技術開発と社会認知特別調査委員会
委員長 和田 章 殿

近畿支部防災計画部会
部会長 田中 哮義

防火委員会
委員長 長谷見 雄二

2000年6月制定・改正の建築基準法関連告示に関する意見

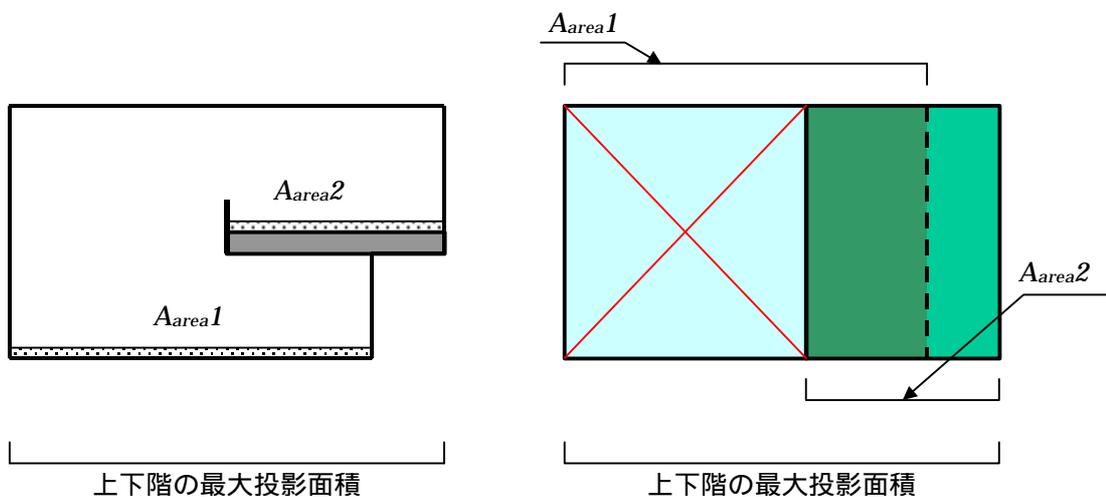
1	居室計算において、 t_{start} の根拠となる A_{area} の算定方法が不明確な部分がある。
---	--

下図のように、吹抜けで構成された2層に渡る居室の場合、設計時に A_{area} の算定方法がわからず計算できない。

と考えられるだろうか。しかし、上階は下階の平面の中に入り込む形状と常になるわけではなく、はみ出している場合もありうる。

そこで、一番安全側をとって、上下階の最大投影面積を t_{start} の根拠となる A_{area} と考えられないだろうか。

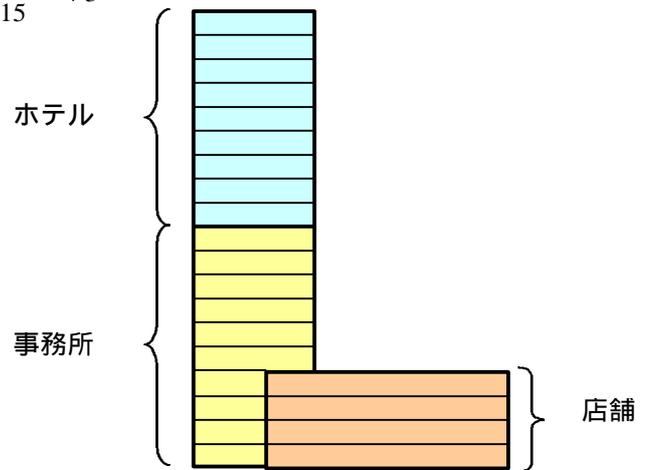
2	全館避難計算において、複数用途が混在している場合の t_{start} の決定方法について明らかにしてほしい。
---	---

下図の例のような複合用途建物で、全館避難安全検証法を用いる場合の避難開始時間の算定は

と用途ごとに違い、どちらの算定式を用いればよいのか明確でない。

が考えられるが、どちらの方法をとっても、根拠がはっきりとしない。

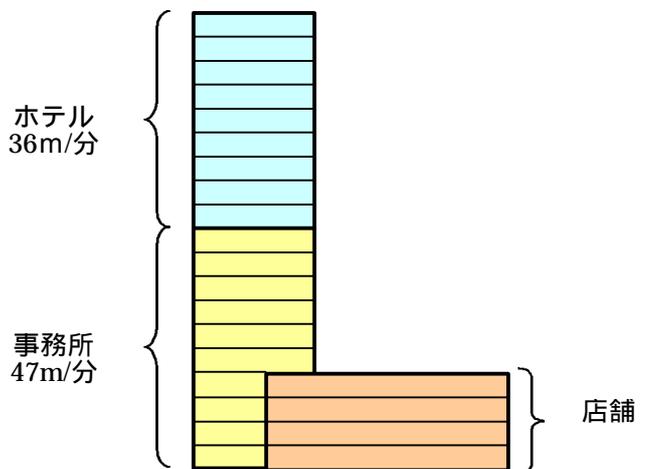
3	複数用途が混在している場合の階段歩行速度の決定方法について明らかにしてほしい。
---	---

右図の例のような複合用途建物において、直通階段を上部のホテル部分と下部の事務所部分で共有している場合。階段内の歩行速度はホテル用途部分(36m/分 下り)・事務所部分(47m/分 下り)と違うため、どの数値を採用すべきか明確ではない。決定方法について明らかにしてほしい。

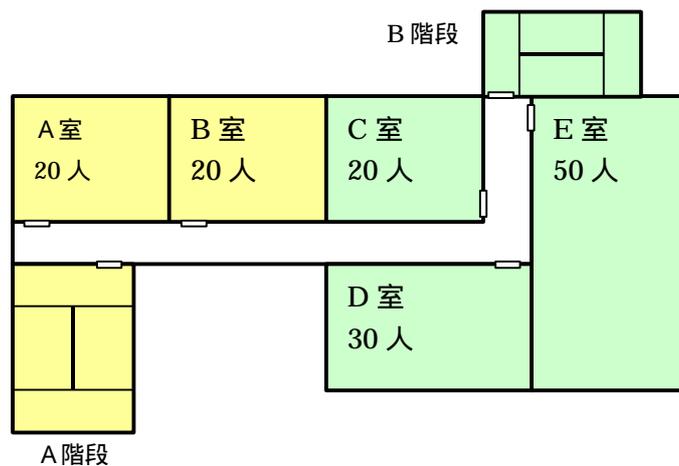
6	階避難計算において、すべての階段に均等避難配分されるかのような A_{load} の算定の考え方を是正すべきである。
---	--

下図の例のように各居室から直通階段が均等に配置されていない計画の場合、各階段が負担する避難者数の割合は必ずしも均等にはならず、また、階段手前の経路上のネックや、階段ごとに滞留が考慮されないため、計画によっては甘い結果になる場合がある。

階段幅が確保されたA階段は、出口に近いA室・B室の40人が避難に利用し、階段幅の小さいB階段は、出口に近いC室・D室・E室の100人が避難に利用される可能性が高い。この場合、A階段では滞留が起こらず階段扉の有効流動係数は大きく、B階段では、滞留が起こり階段扉の有効流動係数は小さくなり、扉通過時間は大きくなる。

しかし、告示の算定方法に従うと、階段の避難性能に応じて一様に避難することになっているので、C室・D室・E室の避難者がわざわざ遠い位置にあるA階段を利用することになってしまうばかりか、平均して避難した結果、扉通過時間が小さく算定される。

よって、階段ごとに負担者人数を考慮した A_{load} の算定の考え方をとり、扉通過時間を算定すべきである。

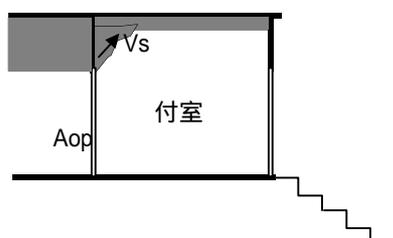
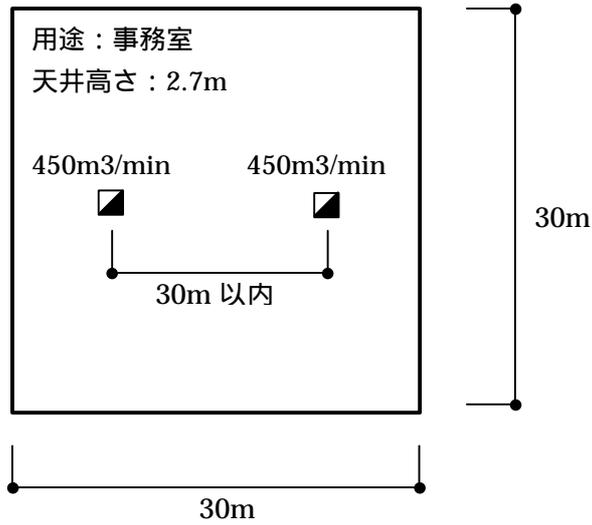
7	特定防火設備設置時の漏煙量の算定方法 $0.2A_{op}$ (もしくは $2A_{op}$) は適当でないと思われる。
---	---

火災室からの煙の漏れ量の算定で、二号防火設備である場合には漏煙量が $0.2A_{op}$ ($m^3/分$)、一号防火設備である場合には $2A_{op}$ ($m^3/分$) となっているが、これはどちらも扉が閉鎖された状態の想定値と考えられる。避難時間との比較を行う検証において、避難経路上の防火設備が全て閉まっていると想定することは不合理である。

しかし、ルート A の仕様規定では必要排煙量を $240 m^3/分 (= 4 m^3/秒)$ と定めており、ルート B の必要排煙量をこれと比較すると (イ) では $1/600$ 、(ロ) では $1/60$ と大変小さい値になる。その少ない煙侵入量を排出するために少しの排煙量を計画すれば、長時間の安全が確保できると評価されてしまうことから、付室の安全性は以前の法規レベルよりも低くなったと言わざるを得ず、基準の連続性の観点からも問題が多いと考えられる。

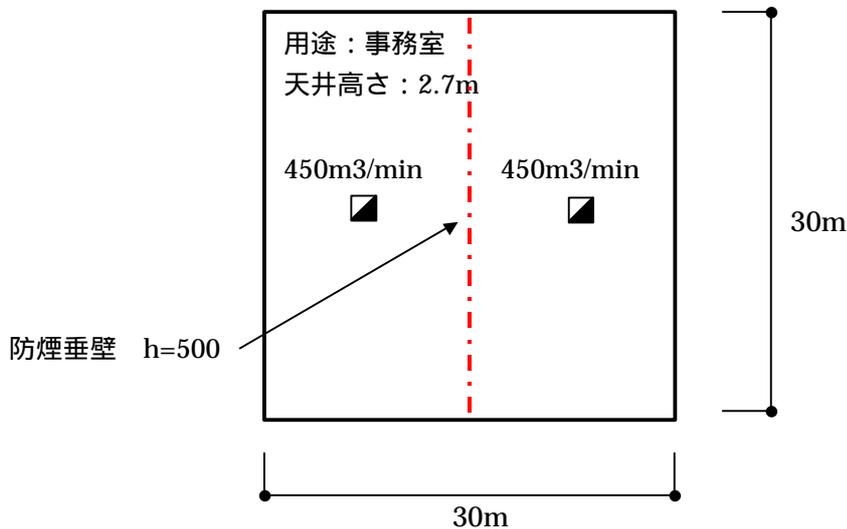
8 機械排煙で防煙垂壁を設置すると、煙降下時間が短くなるのは矛盾と考えられる。

下図のような室を想定し、煙降下時間を算定すると、下記のようなになる。

すなわち、煙降下時間は防煙区画を行った計画の方が小さく算定される。これは、防煙区画を行うことによって、2ヶ所ある機械排煙口が区画毎に別々に計算されるようになるが、区画を行うことによる A* (排煙効果係数) の増加が、排煙口の性能減より小さいためである。防煙区画を増やしてより安全な設計を行うとするとより厳しい評価がされてしまう。見直しが必要ではないか。

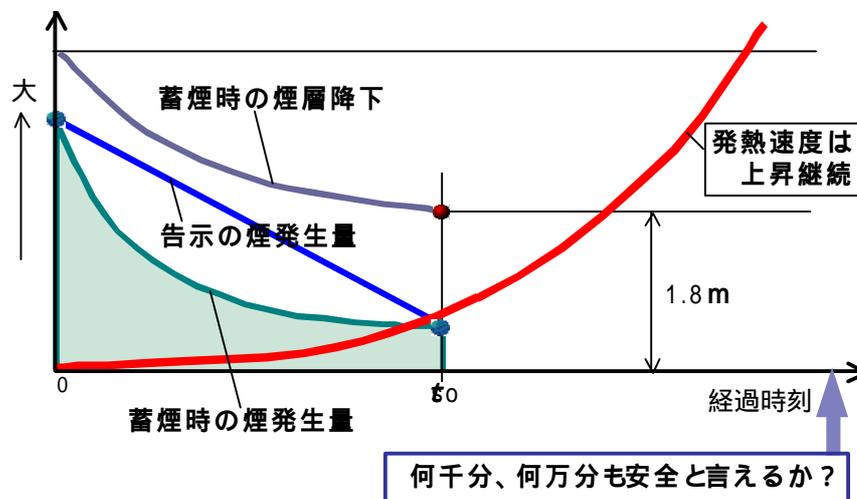
9	避難終了後も発熱速度は上昇継続するにも係わらず、居室排煙時の煙降下時間が膨大な数値となるのを許容しているのは矛盾である。
---	--

は、当該室の蓄煙可能容積を、煙発生量から有効排煙量を差し引いた値で除し煙降下時間を求める方法となっているが、有効排煙量が煙発生量を上回る場合上式の分母の値がマイナスとなるため、これを避けるため 0.01 という値を用いる仕組みとなっている。しかしこの算定方法だと、付室等の避難経路だけでなく居室においても、煙降下時間が何万分もの膨大な数値が算定されるケースが生じてしまう。

しかし一方、発熱速度は、スプリンクラーなどによる鎮火を想定しない限り実際には上昇を継続するのであるから、何万分もの避難安全が確保されていると評価するのは適切でない。

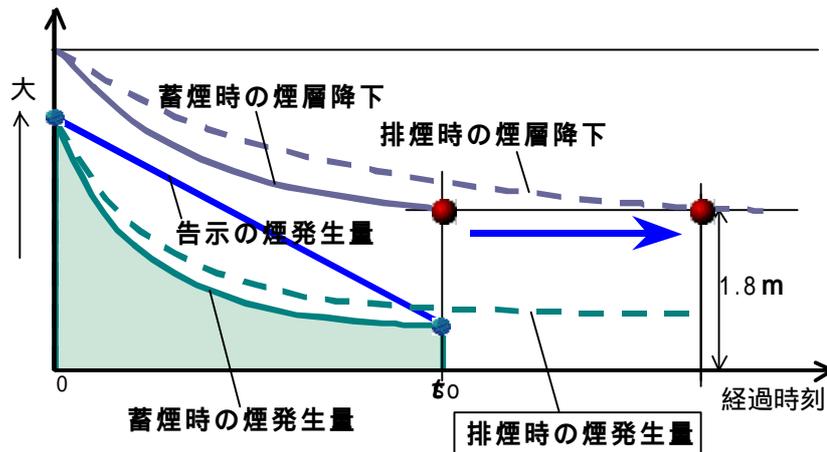
は、蓄煙時に煙が 1.8m まで降下する時間（仮に t_{s0} とおく）を基にして煙発生量を簡易に算出したものである。しかし、排煙を行う場合の煙降下時間は t_{s0} よりも長く、煙降下が緩慢になるため単位時間あたりの煙発生量は増加すると考えられる。したがって、蓄煙時の煙発生量を基に排煙時の煙発生量を決定するのは合理的とは言えない。

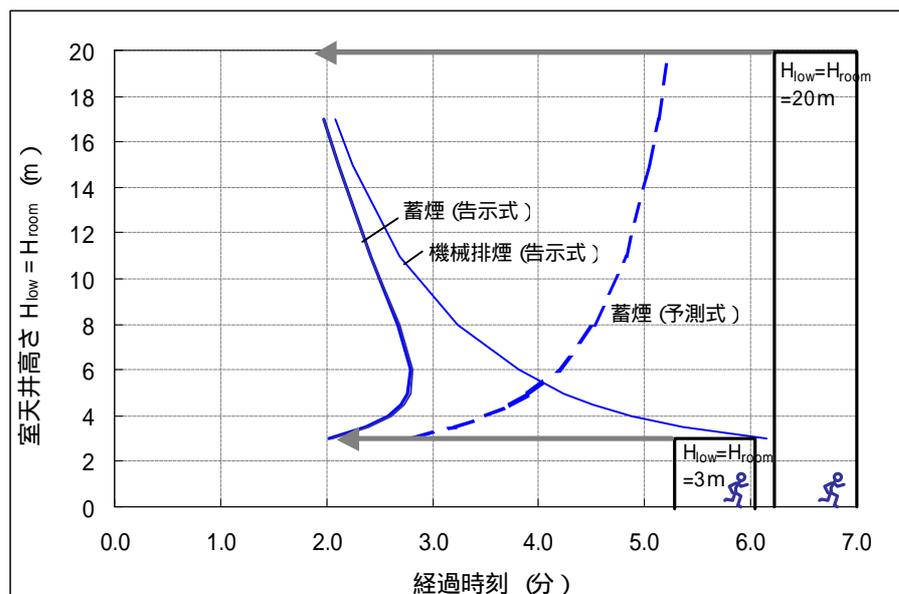
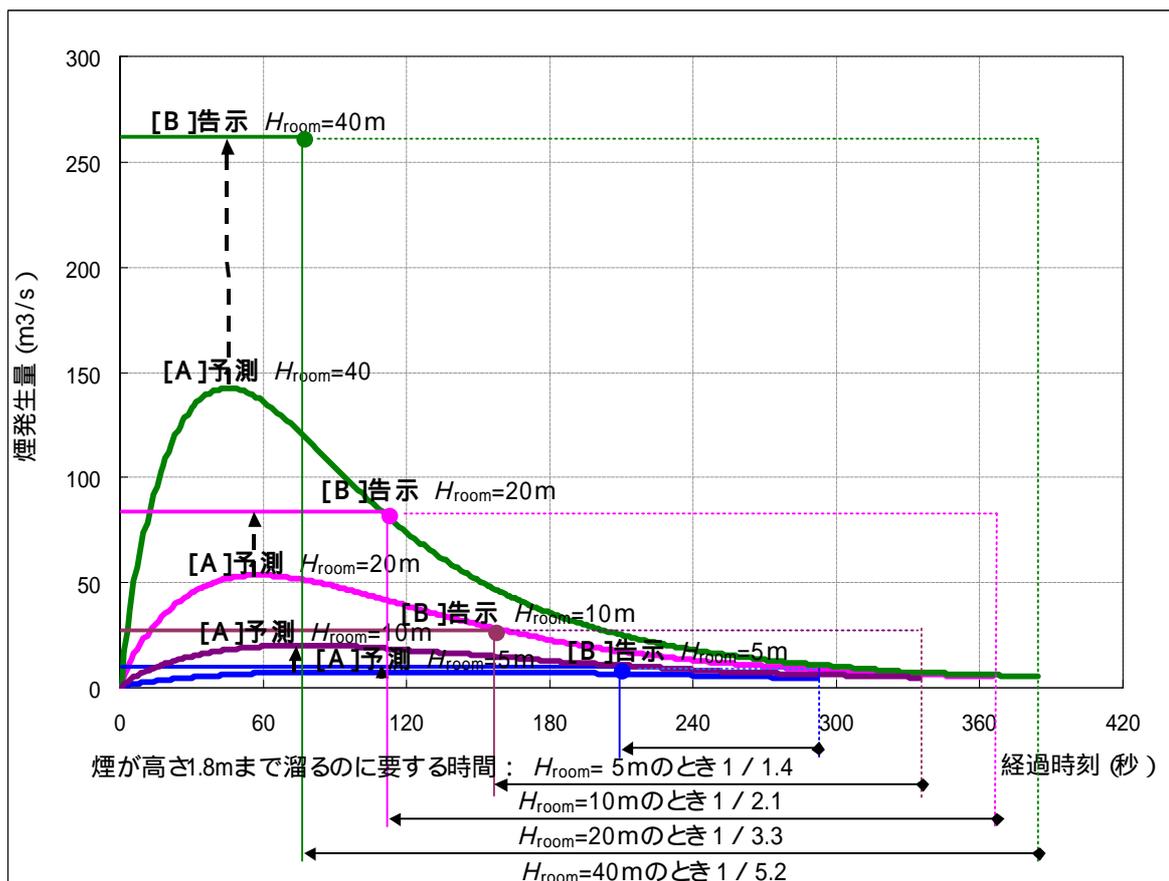
11 天井高さが高いほど煙降下時間が短くなるのは事実と矛盾している。

予測式による結果は天井高さが高いほど煙降下時間が長いという常識にそった予測結果であるのに対し、告示式では天井高さが高くなると煙降下時間が短くなっており理解しにくい結果となっている。

上記スタディのどの天井高さにおいても、告示式による単位時間当りの煙発生量はかなり大きめに算定され、高さ 1.8m まで煙が溜るのに要する時間 (煙降下時間) は実際よりもかなり短くなる。特に天井が高くなるとその差は大きくなり、 $H_{\text{room}} = 40 \text{ m}$ では単位時間当りの煙発生量がかなり多いため煙降下時間は実際の約 5 分の 1 になってしまうことが分かる。

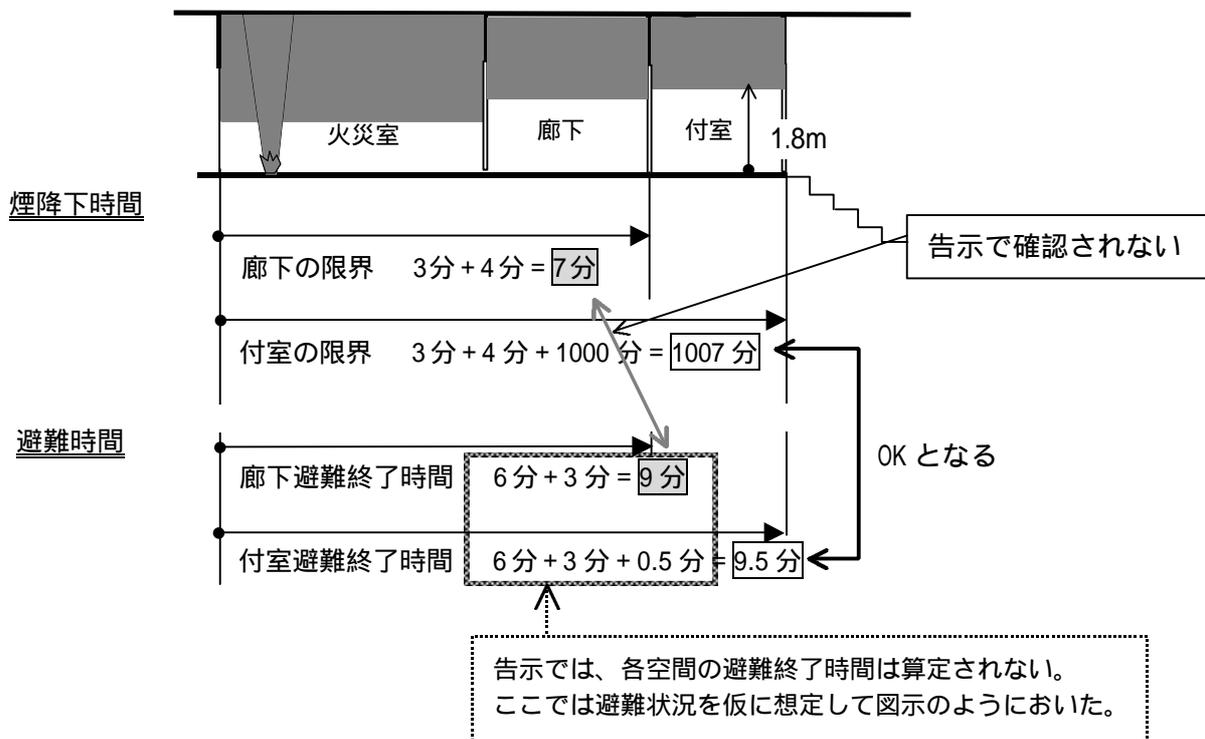
12	煙降下時間 t_s を単純加算する計算方法は、経路途中の避難安全性を考慮したものに是正すべきである。
----	--

施行令 129 条の 2 の 2 では、経路途中の各々の室の安全性を確認することとなっている。告示第 1441 号（ルート B）の階避難安全検証では、階段へ流入完了する階避難時間と各避難経路上の煙降下時間を合算して求める階煙降下時間を単純比較するようになっている。

例えば次の例のような場合、避難経路途中の段階で「避難時間 > 煙降下時間」となっているが、階避難終了段階では「避難時間 < 煙降下時間」となっている。ルート B では階避難終了時の時間比較のみで安全判断を行うため、廊下における避難者の安全が確認されなくても階避難安全性能が確認されたことになってしまう。

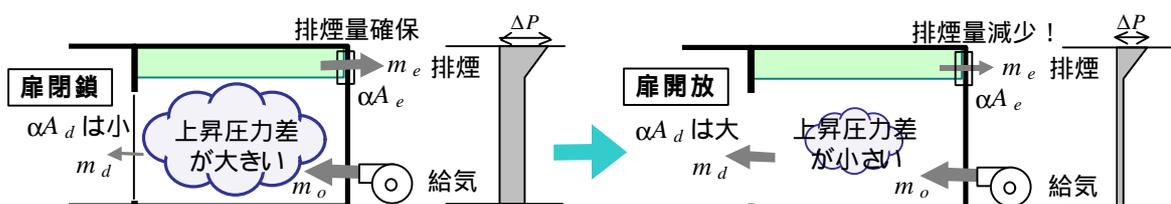
14	扉開放が予想される避難経路上の空間に第2種排煙方式を採用すべきでない。
----	-------------------------------------

廊下や付室など避難経路では避難中扉は開くと考えるのが自然である。また、第2種排煙の排煙量の下限は室面積から定まるが、廊下や付室は居室に比べて一般に小面積であることが多く、下限値に近い少ない排煙量で計画される場合も多く見受けられる。

第2種排煙は、扉が閉鎖されている状態では排煙口での圧力差が大きいので排煙量も十分確保されると考えられるが、扉が開放されると開いた扉から多くの漏れが生じるため圧力差は小さくなり、排煙口からの排煙量が減少する。従って扉開放の確率の高い室に第2種排煙を採用し少ない排煙量を設計した場合には、扉開放により告示の規定排煙量が確保できない危険性が予測される。

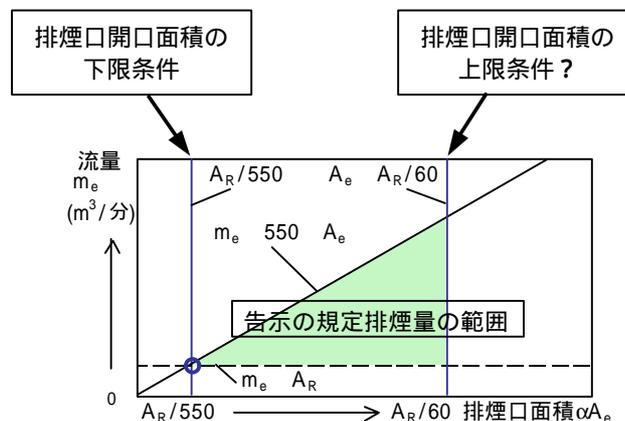
18	排煙口の開口面積について条件の上限を規定している理由が不明である。
----	-----------------------------------

があり、この排煙量規定から排煙口開口面積の下限条件 $A_R / 550 \leq A_e$ は導き出されるが、上限条件 $A_e \leq A_R / 60$ の設定根拠は明らかでない。(不必要と考えられる。)

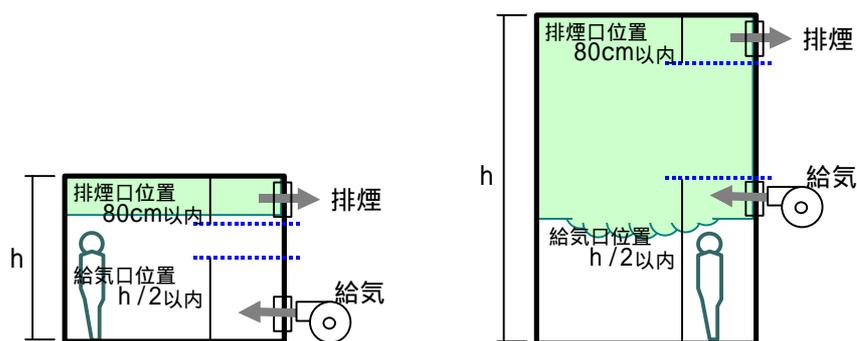
20	給気口の位置は、当該室の壁の床面からの高さが 1.8m 以下の部分に設けることとすべきである。
----	---

告示では、「給気口の位置は、当該室の壁の下部（床面からの高さが天井高さの 2 分の 1 未満の部分）に設けること」とある。しかしこの規定に従って、天井が高い室で天井高さの 1/2 の位置に給気口を設けた場合、避難が終了する以前に、煙層が給気口の位置まで降下し、給気によって煙層を乱してしまう恐れがある。

図1 - 1 火災室温度(加熱温度)と告示式による鋼材温度1
(角型鋼管柱 300・300・6、 $\alpha=260$ の場合)

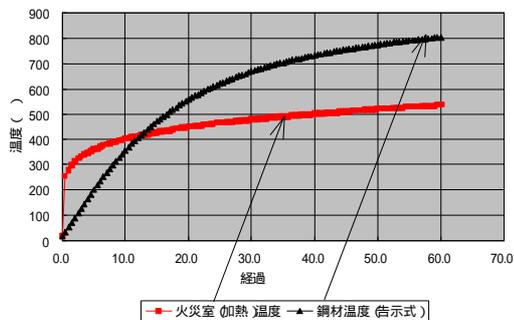
- 1) 火災温度上昇係数 < 標準火災(=460) の場合: 火災温度より鋼材温度の方が高くなる(図1-1)
- 2) 火災温度上昇係数 > 標準火災(=460) の場合: 火災温度と較べて鋼材温度が異常に低く計算される(図1-2)

告示条文上では、火災温度より鋼材温度の方が高くなる場合は火災温度を採用するという主旨の規定を補って論理上の問題を処置している。また、後者の矛盾が顕在化する可能性は小さいかも知れない。しかし、このような矛盾を潜在させる計算方法は、工学的手法として健全といえない。
